# DODATEK č. 4 ke SMLOUVĚ O DÍLO

„ZŠ E. Destinové a ZŠ nám. Svobody 2 - půdní vestavba“

Půdní vestavba - ZŠ Emy Destinnové a ZŠ nám. Svobody

Change Order / Změnový list

2NP - Emý Destinové  
1:200

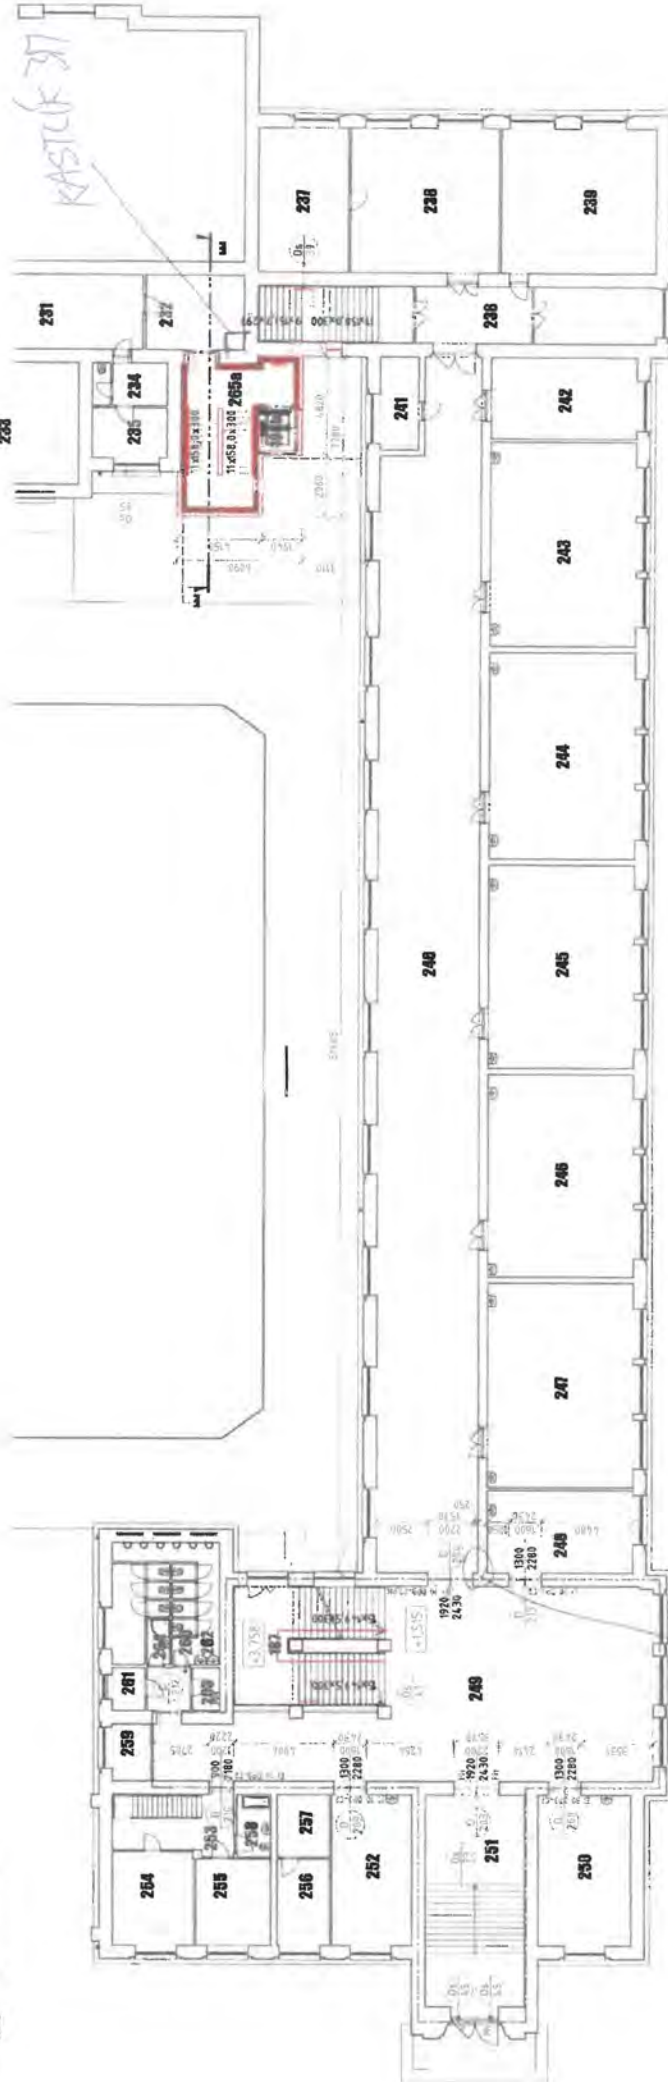
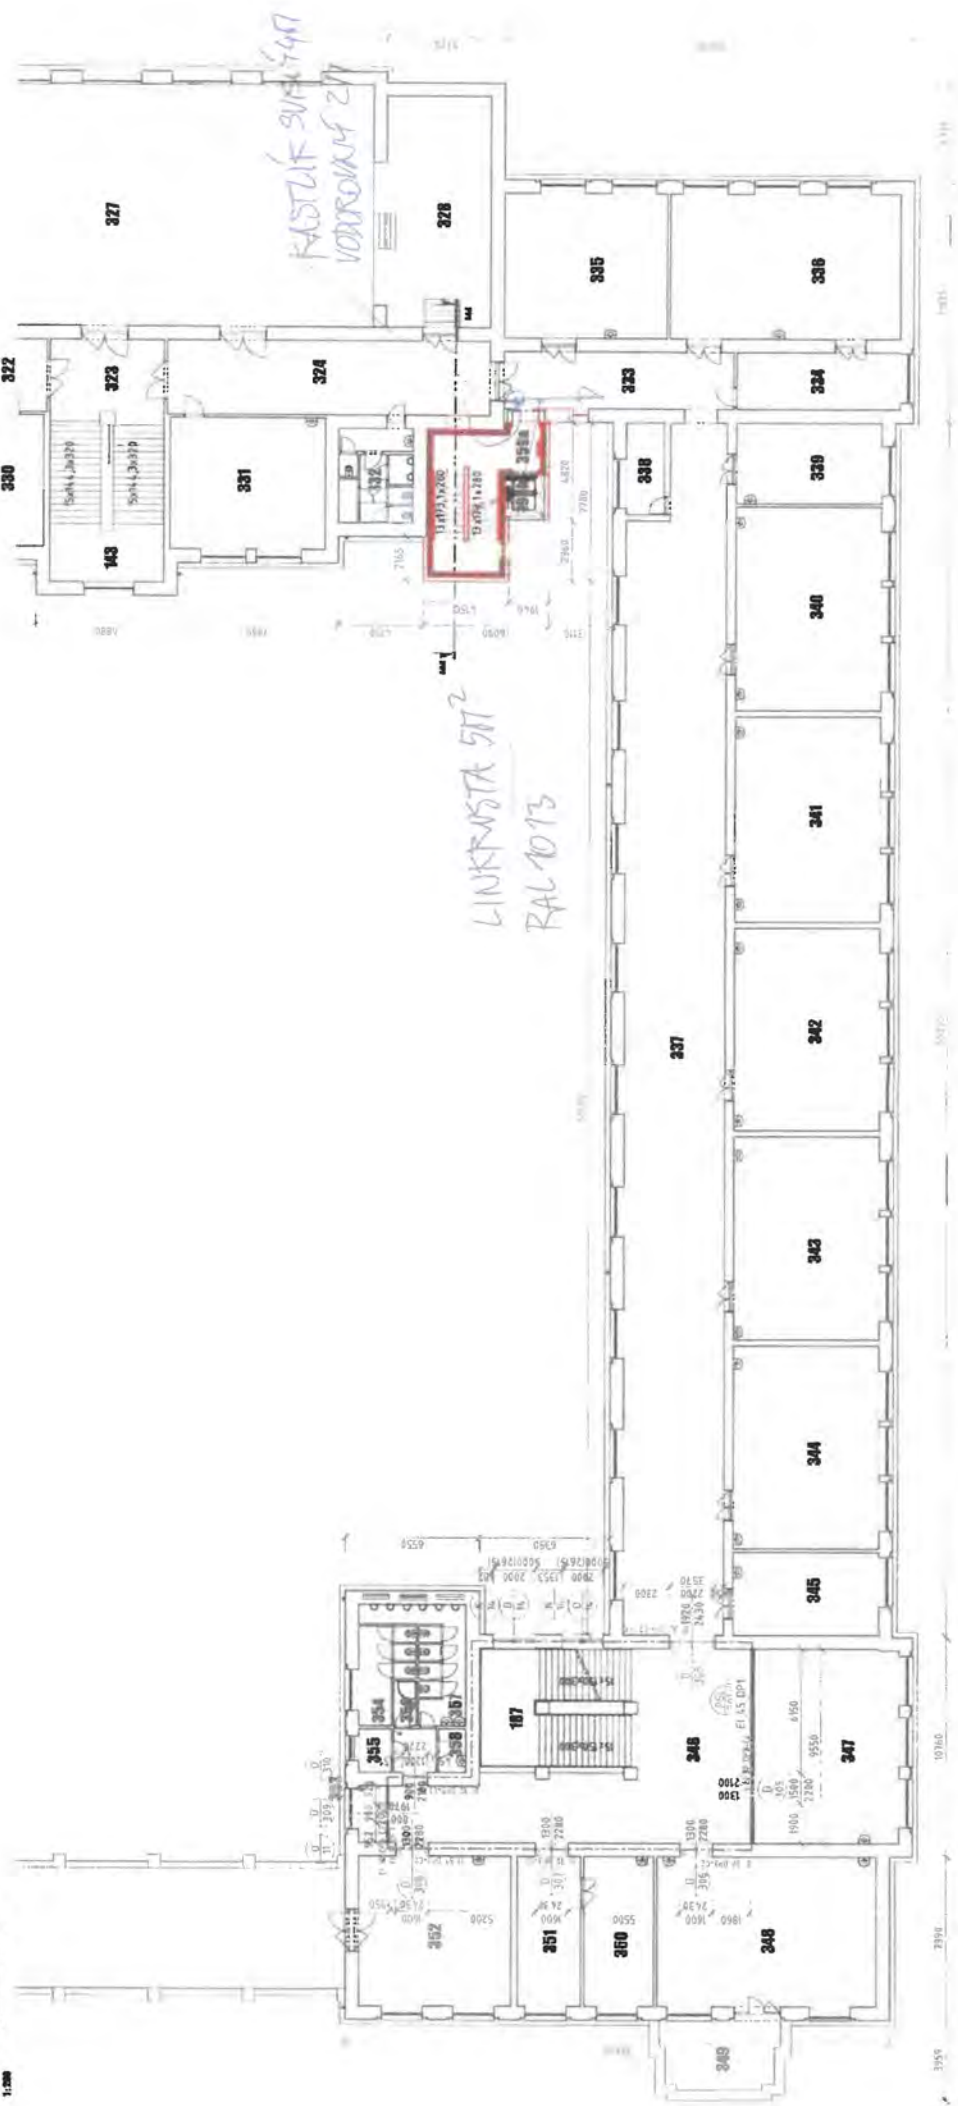
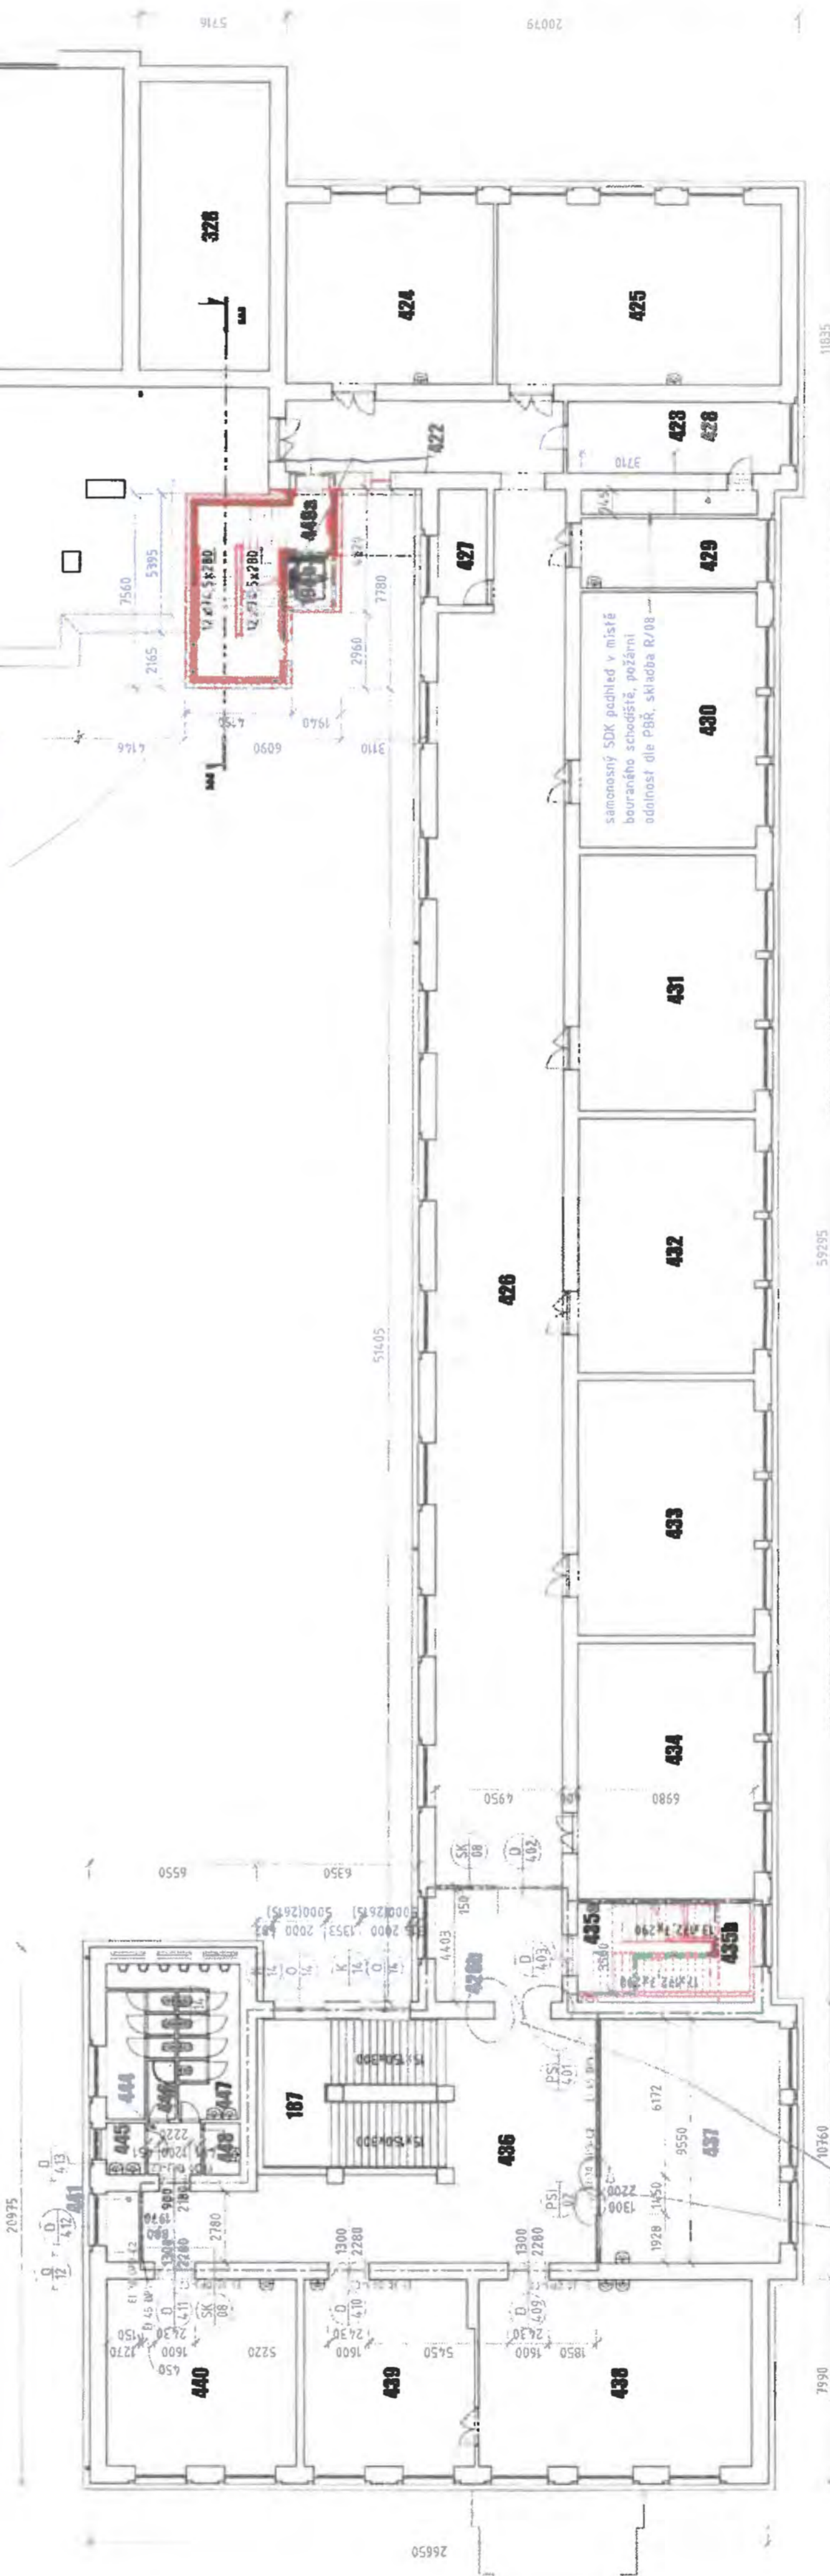
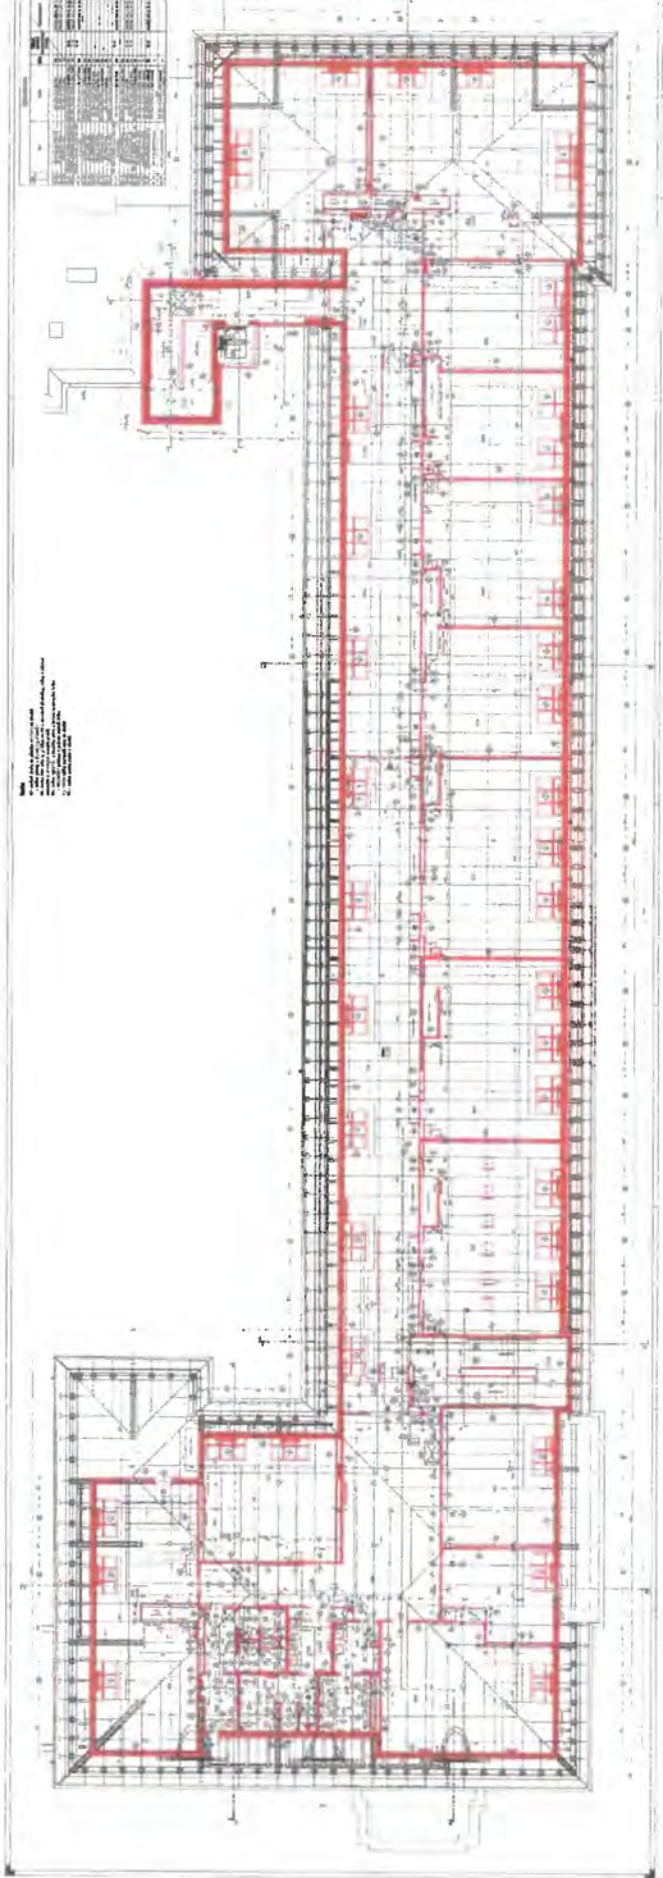
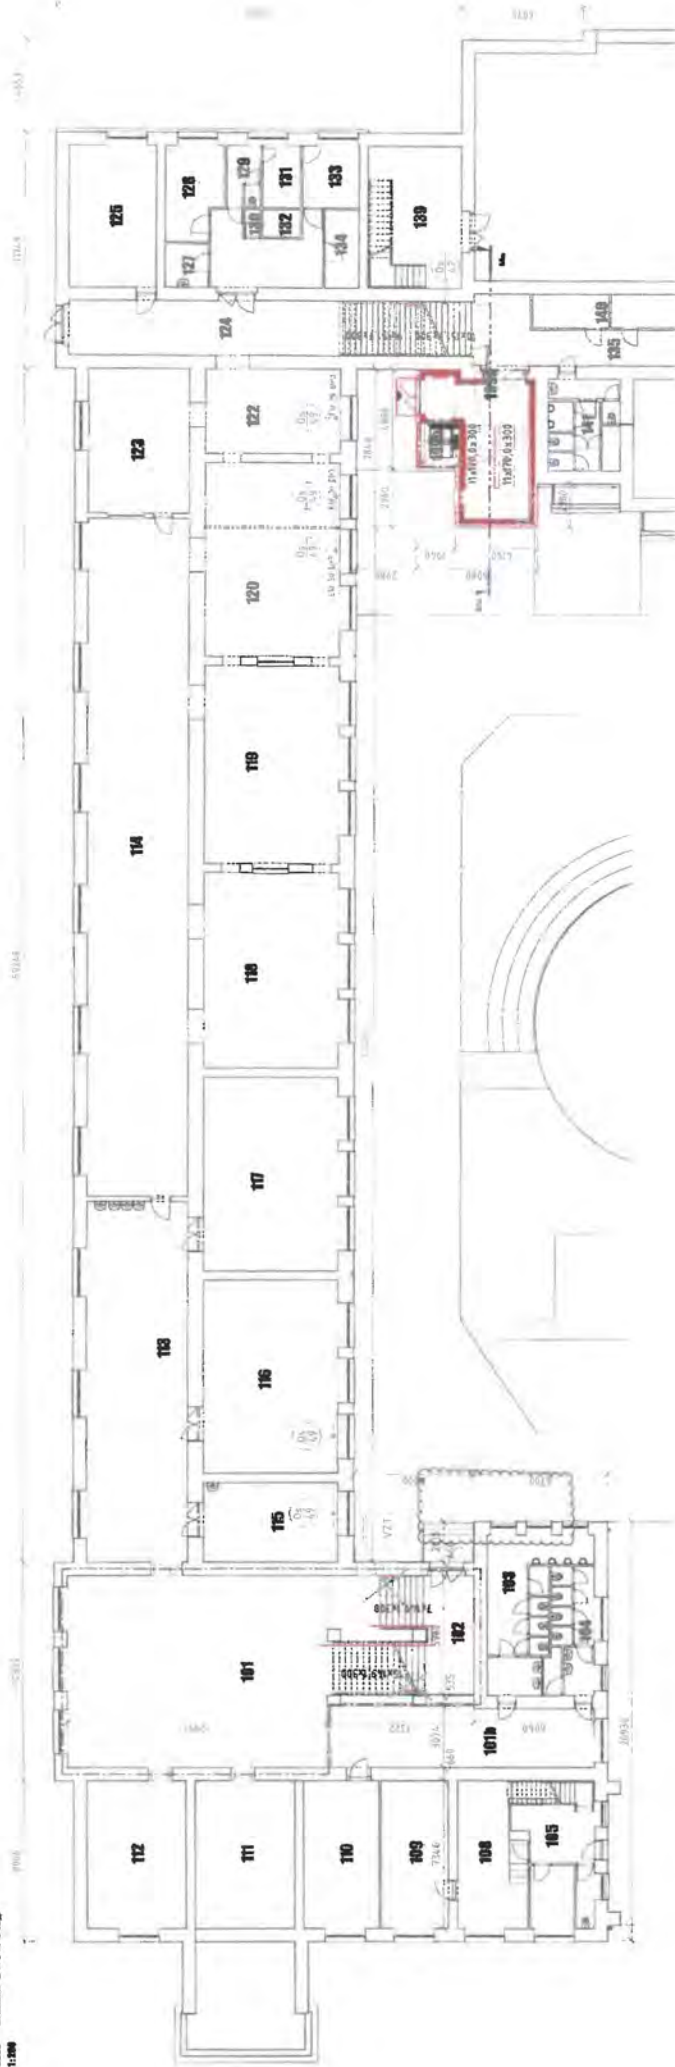
1	Doplnění terazzové lité podlahy do místa prahů dveří	SO 01
2	Doplnění linkrustové malby kolem nově vybudovaných otvorů (mezi schodišťovou věží a stavjící chodbou školy) nebo v místě výměny dveří	SO 01
3	Doplnění keramických soklů kolem nově vybudovaných otvorů nebo v místě výměny dveří	SO 01
4	Doplnění SDK kastlíku po nově vybudovaných rozvodech TZB v místě chodby	SO 01
5	Doplnění hromozvodu v místě nově vybudovaných schodišových věžích	SO 01
6	Doplnění revizních plastových dvířek do stavajících SDK kastlíku školy	SO 01

1	Doplnění terazzové lité podlahy do místa prahů dveří	SO 01
2	Doplnění linkrustové malby kolem nově vybudovaných otvorů (mezi schodišťovou věží a stavjící chodbou školy) nebo v místě výměny dveří	SO 01
3	Doplnění keramických soklů kolem nově vybudovaných otvorů nebo v místě výměny dveří	SO 01
4	Doplnění SDK kastlíku po nově vybudovaných rozvodech TZB v místě chodby	SO 01
5	Doplnění hromozvodu v místě nově vybudovaných schodišových věžích	SO 01
6	Doplnění revizních plastových dvířek do stavajících SDK kastlíku školy	SO 01
